PAPILDOMAS SUSITARIMAS NR. 1

PRIE 2020-12-03 ŠILUMOS PERDAVIMO TINKLŲ REKONSTRAVIMO NUO ŠK-2251-6 IKI S. DAUKANTO G., ŠIAULIUOSE, PROJEKTAVIMO PASLAUGŲ PIRKIMO-PARDAVIMO SUTARTIES NR. PS-25

2021-04-08

2 Priedas. Preliminarūs rekonstruojamų tinklų rodikliai.

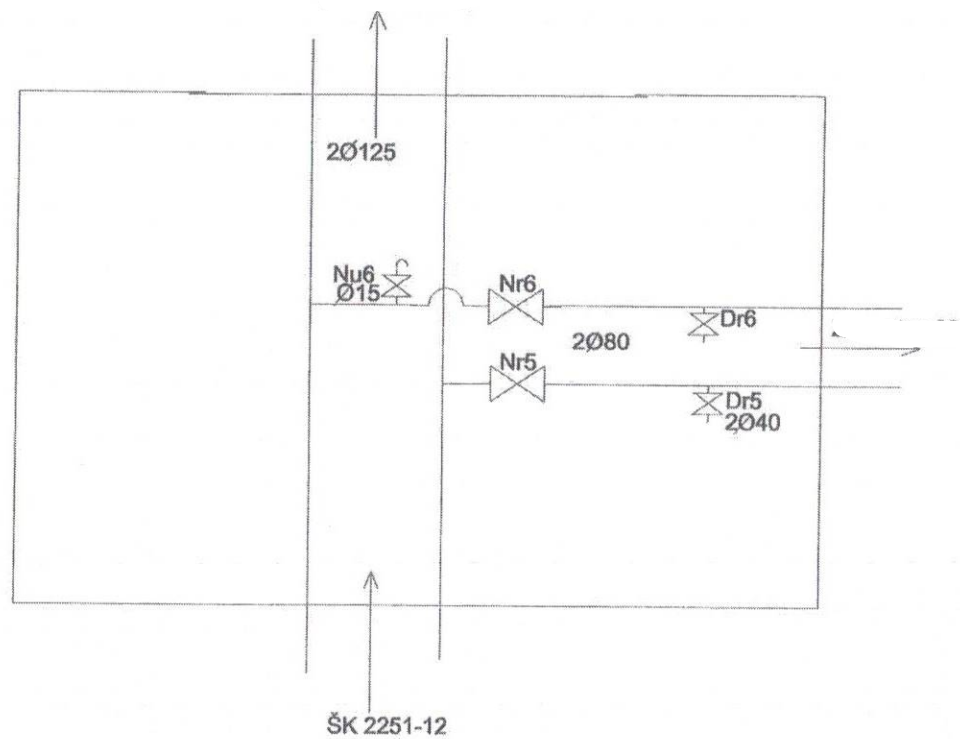
1.	Taškas "A" *	ŠK2251-6	rekonstruojama	34,29	400	kanal.	200	4400-0021-7545
2.	ŠK2251-6		naikinama	44,50	50	kanal.	-	4400-0021-7545
3.	Maironio g. 5		naikinama	61,17	50	kanal.	-	4400-0021-7545

4.	ŠK2251-6	ŠK2251-8	rekonstruojama	89,05	400	kanal.	200	4400-0021-7545
5.	ŠK2251-8		rekonstruojama	17,37	80	kanal.	32	4400-0021-7545
6.	ŠK2251-8	ŠK2251-10	rekonstruojama	80,04	400	kanal.	200	4400-5078-1558

7.	ŠK2251-10		rekonstruojama	47,64	80	kanal.	50	4400-4626-5172
8.	ŠK2251-10	ŠK2251-12	rekonstruojama	115,55	400	kanal.	200	4400-5078-1558
9.	ŠK2251-12	ŠK2251-14	rekonstruojama	45,80	125	kanal.	65	4400-5078-1558

10.	ŠK2251-14		rekonstruojama	27,32	80	kanal.	50	4400-5078-1558
11.	ŠK2251-14		rekonstruojama	60,56	125	kanal.	65	4400-5078-1558
12.	ŠK2251-12	ŠK2251-12/1	rekonstruojama	148,83	400	kanal.	200	4400-5078-1558

13.	ŠK2251-12/1	ŠK2251-12/5	rekonstruojama	272,76	200	kanal.	200	4400-5078-1558
14.	ŠK2251-12/5		rekonstruojama	44,33	80	kanal.	80	4400-5078-1558
15.	ŠK2251-12/5	ŠK2251-12/7	rekonstruojama	80,83	200	kanal.	200	4400-5078-1558

16.	ŠK2251-12/7 **		rekonstruojama	36,99	70	kanal.	65	4400-5078-1558

* - Taške "A" projektuojamų šilumos perdavimo tinklų susijungimas su esamais pramoniniu būdu izoliuotais vamzdžiais 2DN125/250.

** - Šilumos kameroje Nr. 2251-12/7 link S. Daukanto g. 71 (salė) ir tasko "B" projektuojamas pramoniniu būdu izoliuotas trišakis 2DN200/355-->2DN65/160-->2DN150/250. Trišakio atšakoje link taško "B" 2DN150/315, projektuojama uždaroji, nuorinimo, drenavimo armatūra, už jų vamdžiai 2DN150/315 užaklinami.

Taškas "C" - projektuojamas pramoniniu būdu izoliuotas atvadas 2DN65/160 su uždaroja, nuorinimo ir drenavimo armatūra, nuo šilumos perdavimo tinklo magistralės 2DN200/355. Atvado 2DN65/160 vamzdžiai užaklinami.
